Objet : Certificats d'affichage - avis d'enquête publique - Cimetière de Blancpignon

Enquête publique relative :
- à la mise en compatibilité du plan local d'urbanisme de la commune d'Anglet par déclaration de projet
- à la révision du périmètre de protection du champ captant de la Barre

Déclaration de projet emportant mise en compatibilité du Plan Local d'Urbanisme pour un projet d'extension du cimetière de Blancpignon et révision du périmètre de protection du champ captant de la Barre sur la commune d'Anglet ;

Mémoire en réponse

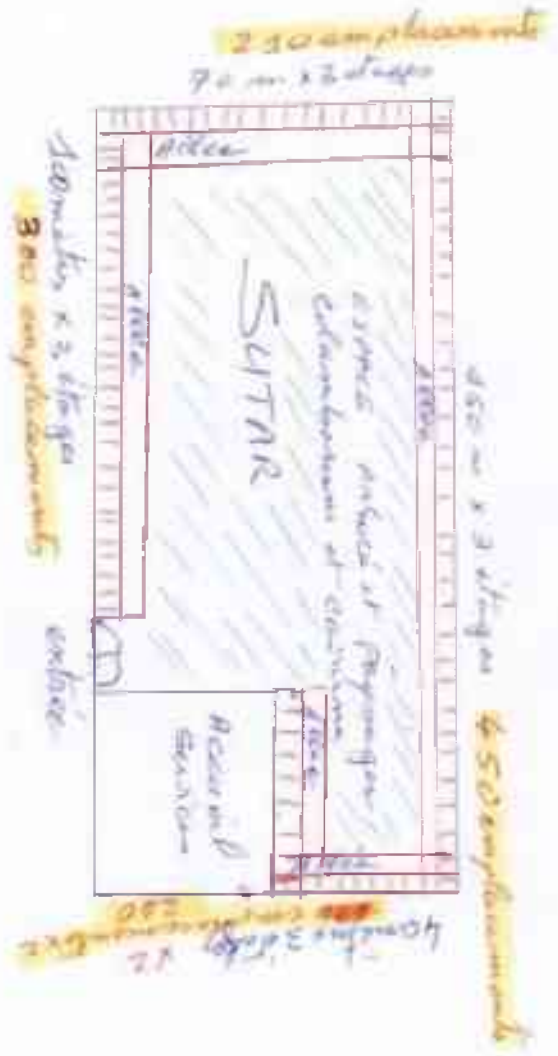
1- Compléter les capacités du cimetière de Blancpignon (environ 900 emplacements supplémentaires pour des cercueils et 150 à 200 pour les urnes) - voir plan joint

La bande de terrain sur laquelle serait installée le mur d'enfeus fait partie de la forêt de Pignada. Cinq (à dix arbres au maximum) devraient être abattus pour l'installation du mur funéraire. Une modification du PLU serait nécessaire pour déclasser cet espace de 450 à 500 m² (EBC, périmètre de protection du captage d'eau potable) et le distraire du régime forestier. (le projet municipal actuel prévoit de déclasser 1,7 ha de forêt soit 17 000 m²)

2- Compléter les capacités du cimetière de Louillot (330 emplacements de cercueils supplémentaires)(Voir plan joint.)

Deuxième étape Construction d'un nouveau cimetière à Sutar, dédié à l'installation d'enfeus et de columbariums. (voir plan joint)

Afin de pouvoir analyser la proposition de l'association 5CLB, il convient tout d'abord de mentionner les phrases dans leur intégralité, telles que celles-ci ont été formulées dans la réponse ministérielle dont il est fait partiellement référence dans la contribution.

- Aussi, sans modifications législatives et garanties sanitaires certifiées, les enfeus ne sont toujours pas autorisés comme modes de sépultures par le CGCT. En cas d'évolutions favorables de la législation, les propositions d'implantation sur Sutar pourraient être reconsidérées.

Cimetière de Blanc-Piqueux
10000 m² surface 870 emplacements supplémentaires

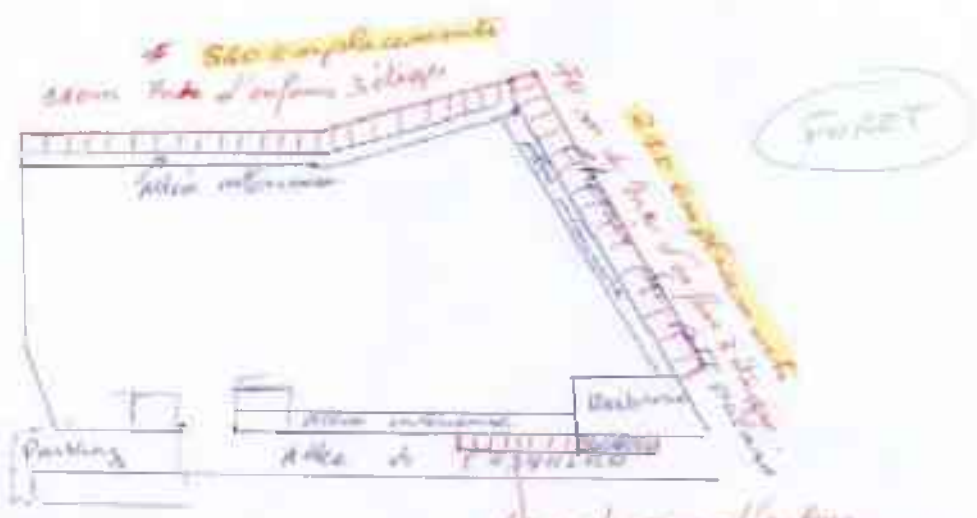
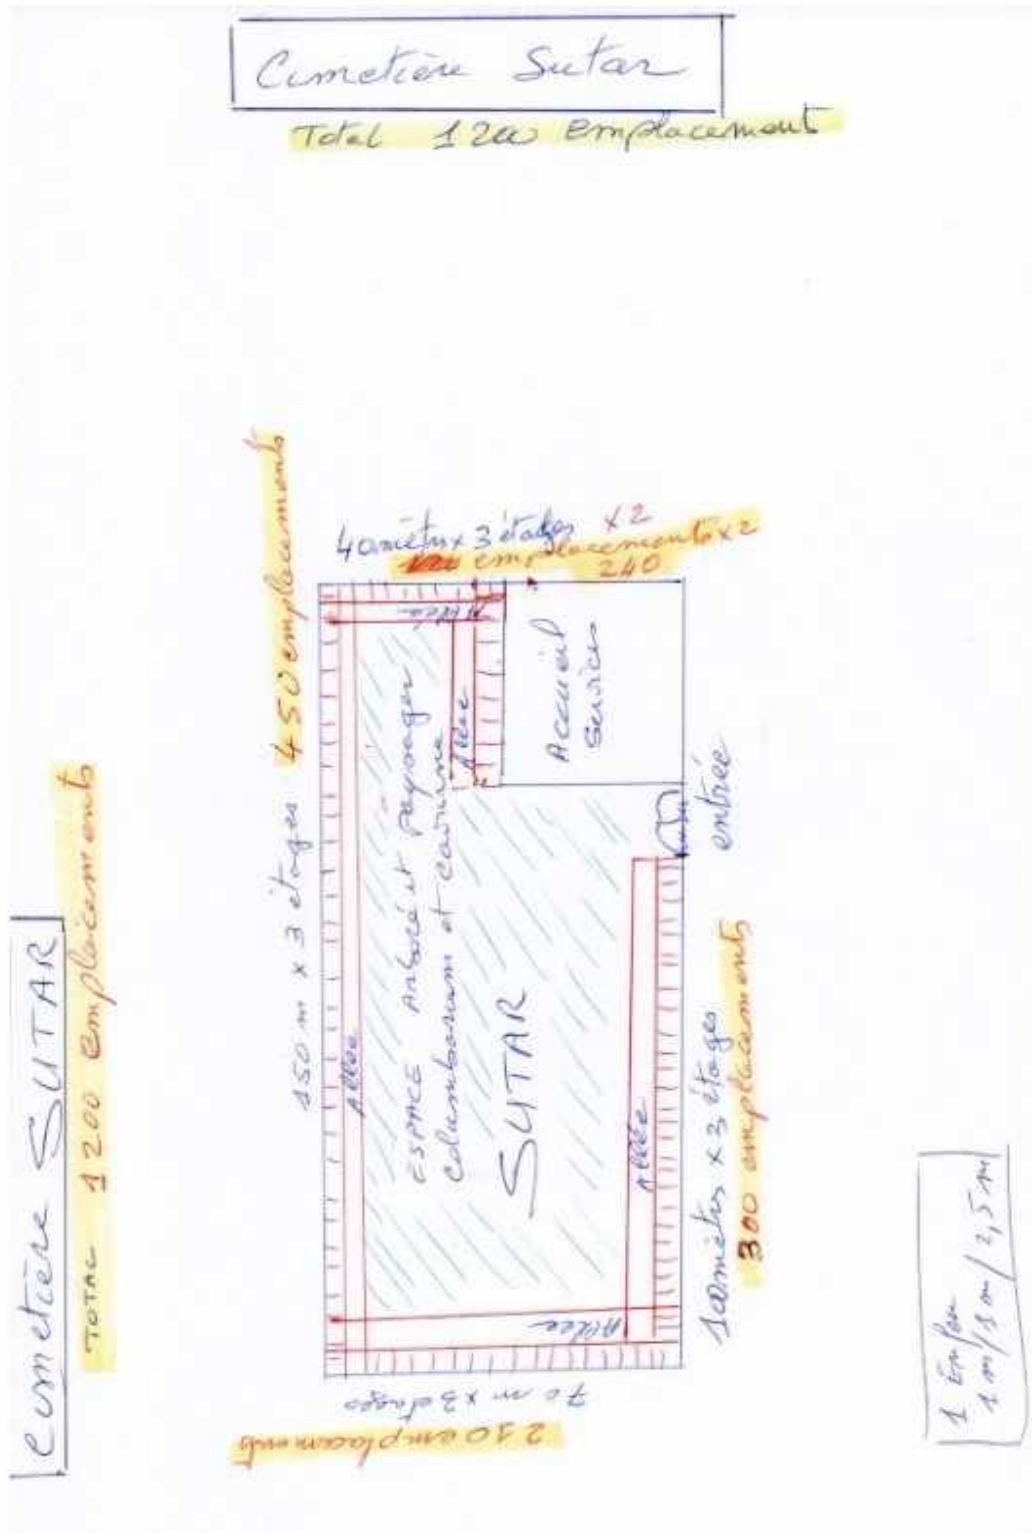
- Dans le vaste espace central restant, des columbarium et cavurnes permettraient d'accueillir plusieurs centaines d'urnes, dans un cadre arboré et paysager.

1- En fonction de l'espace public disponible et de l'évolution des besoins la capacité d'accueil de ce nouveau cimetière pourrait facilement être adaptée.

2- Il serait également tout à fait possible et pertinent de satisfaire la totalité des besoins en emplacements pour des cercueils et les urnes sur cet espace de Sutar en densifiant les équipements en enfeus et en columbariums
